EIS2
Projekt: EIS 2
Neubau Hochhaus und Riegel
Eisenerstraße 12
13585 Berlin

Zzeichnung: **Ausführungsplanung**
Grundriss 1.Untergeschoss
Riegel Abschnitt 1

Datum: 28.09.2023 Maßstab: 1:50
gez.: DN(Pa) bearb.: Pa Plangröße: 1400 x 841
Plan- und Datum-Nr.: []

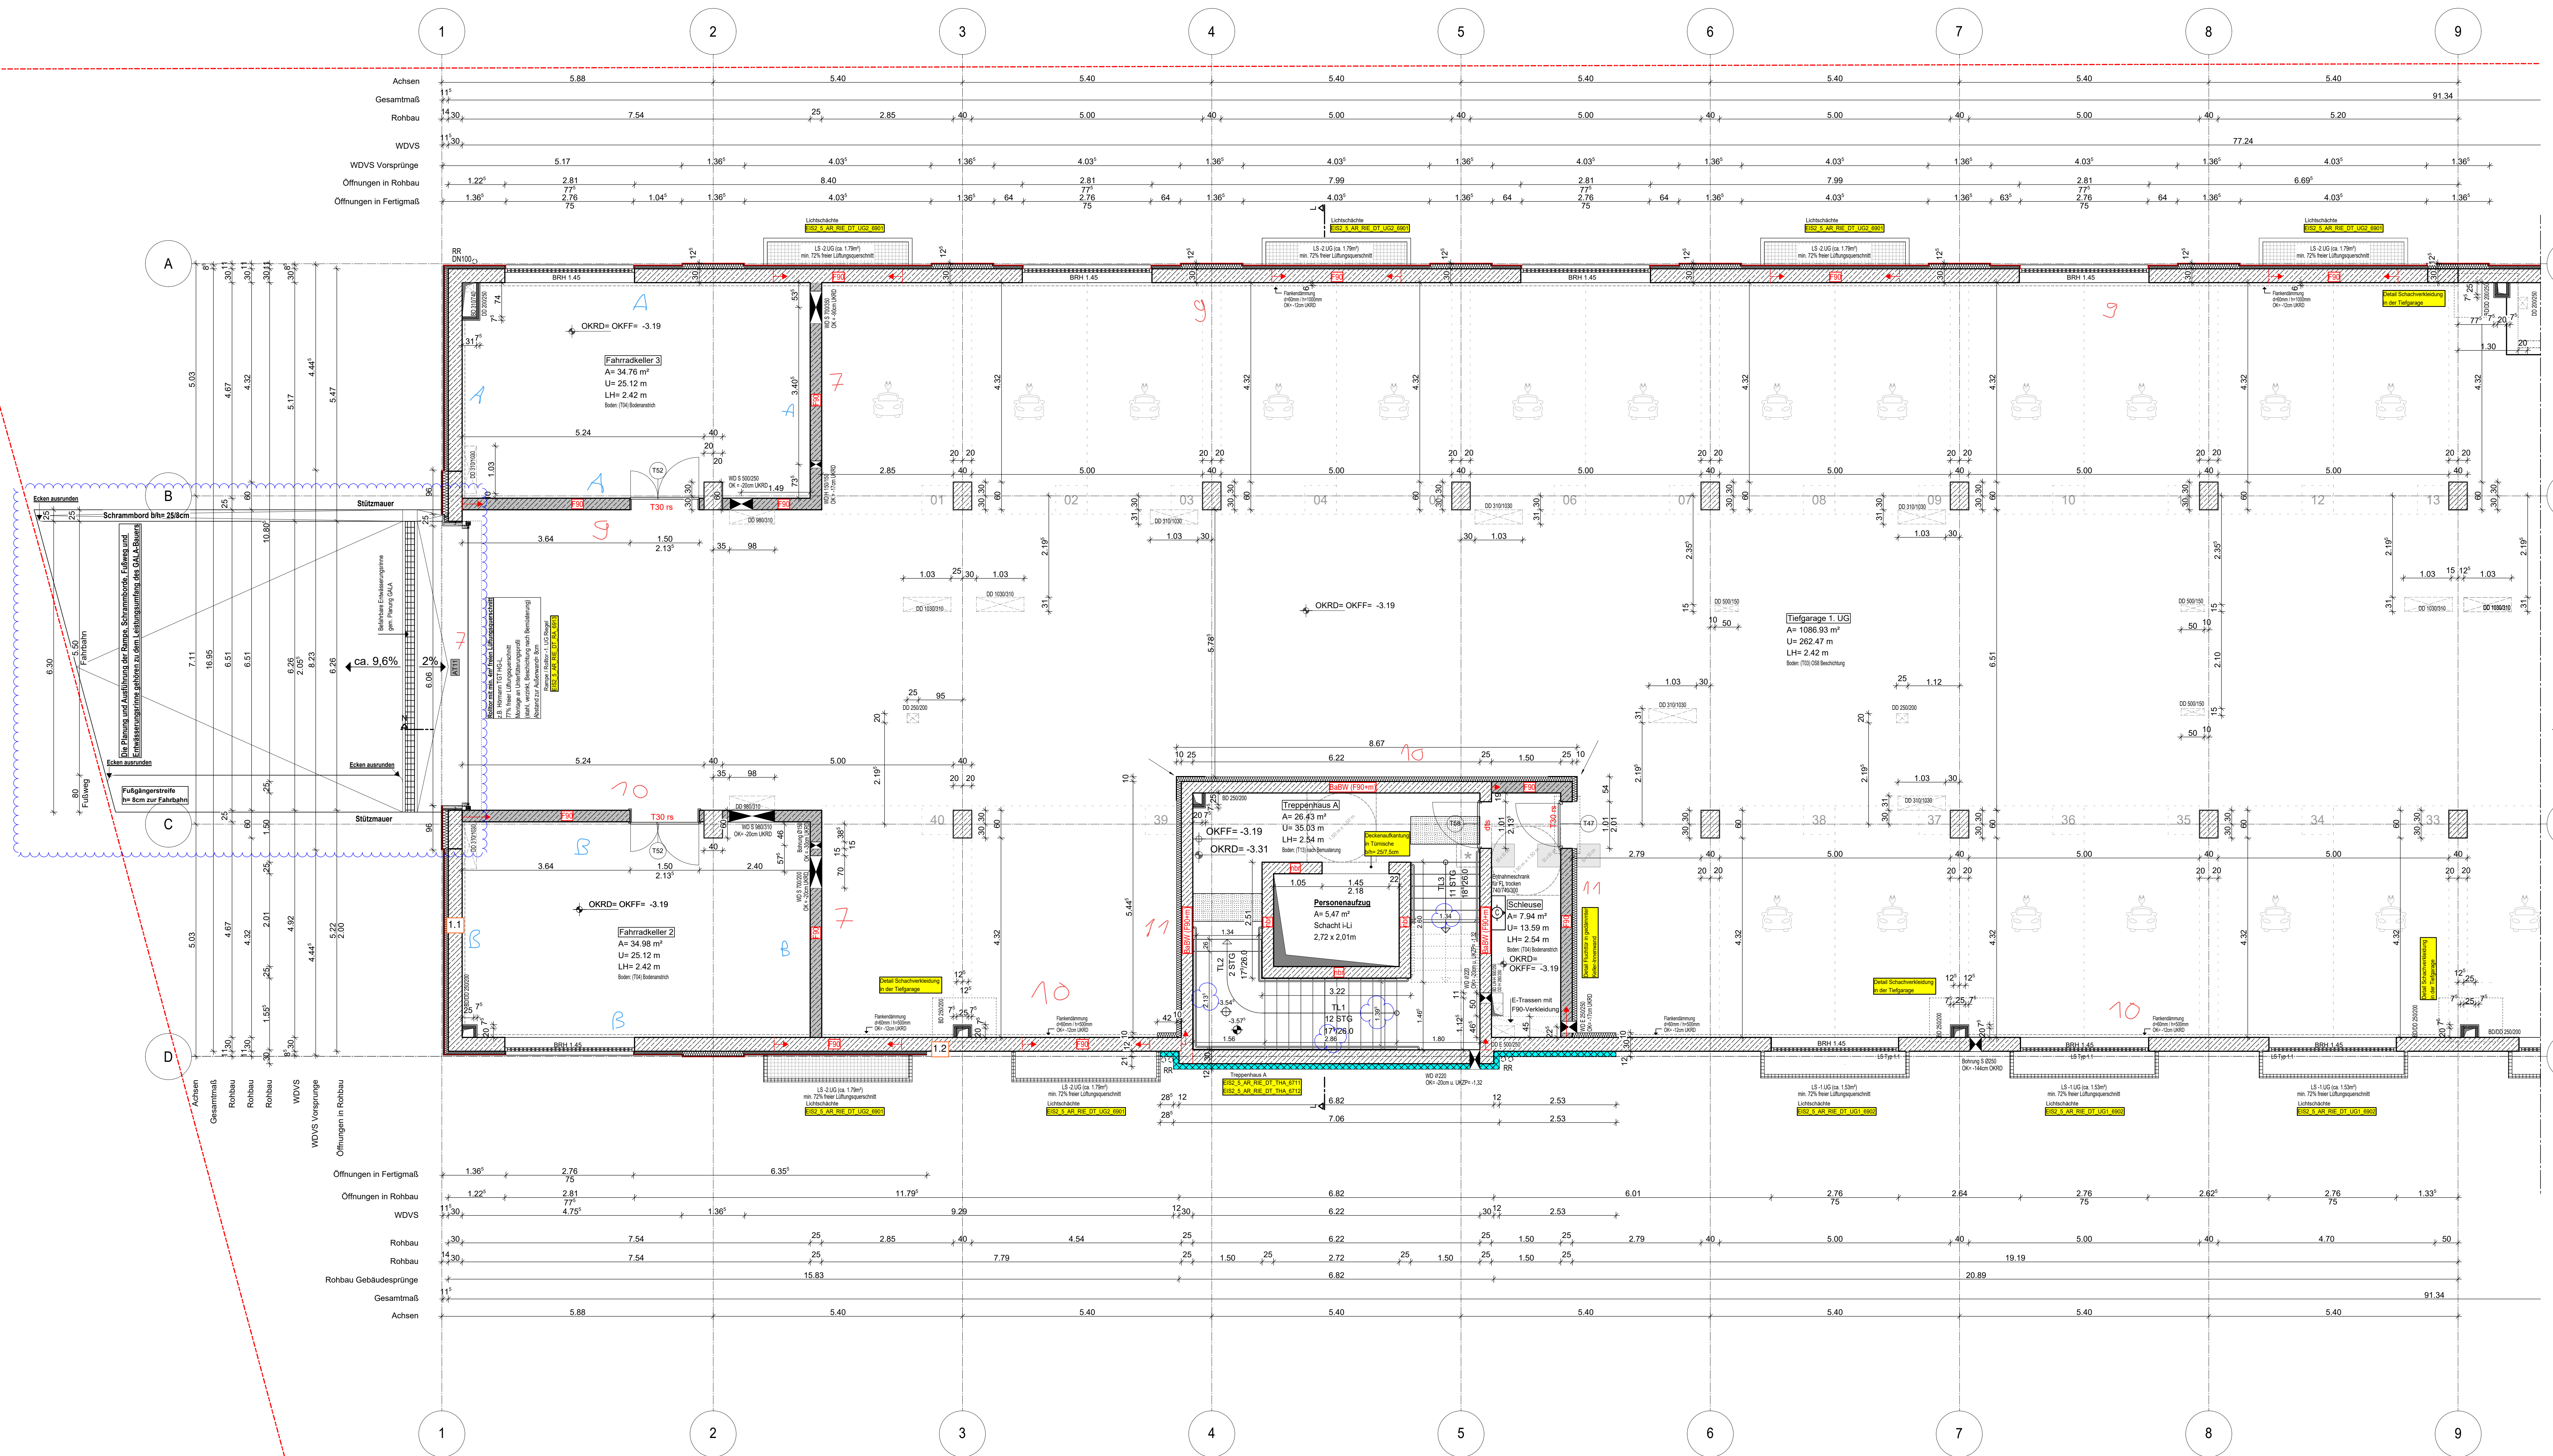
Hinweis:
Alle Tür- und Fensternummern sind vergeben
Barrierefreie Flächen eingetragen
Heizkörper eingetragen
taktierte Fläche für Sehbehinderte im TRH eingetragen gem. Detail
Blaue Revisionswolken:
-Maßkette TRH ergänzt
-Rampe angepasst

Be- und Entlüftung TG
RTW geht aktuell nicht davon aus, dass der Nachweis der natürlichen Be- und Entlüftung - auch das in den End-Bereichen der TG wo keine Fenster vorhanden sind - spätere CO2-Nachweis bei Nutzungsaufnahme wirklich funktioniert -> „Sackbereiche“. Das vorliegende Lüftungskonzept sieht RTW als nicht ausreichend an (besonders im 2.UG, wo das Rolltor mit Gitter fehlt). RTW hat bis jetzt keinen Nachweis der freien Lüftungsquerschnitte auch durch Abminderung der Fenstergitter um 35% durch einen Sachverständigen (z.B. TPG Lehmann) gesehen. Ggf. kann man bei den Endsäcken der TG haustechnisch durch einen jetzt schon geplanten elektrischen Anschluss an der Decke (ist nur ein Kabel) für einen CO2-Ventilator mit Sensor vorbeugen, falls der CO2-Nachweis später hier nicht funktioniert. Das müsste aber der Sachverständige beraten/ vorbeugend prüfen. RTW konnte dies nicht mit dem TGA Planer LPH5 abstimmen (bis dato keine Befragung durch den Bauherrn).
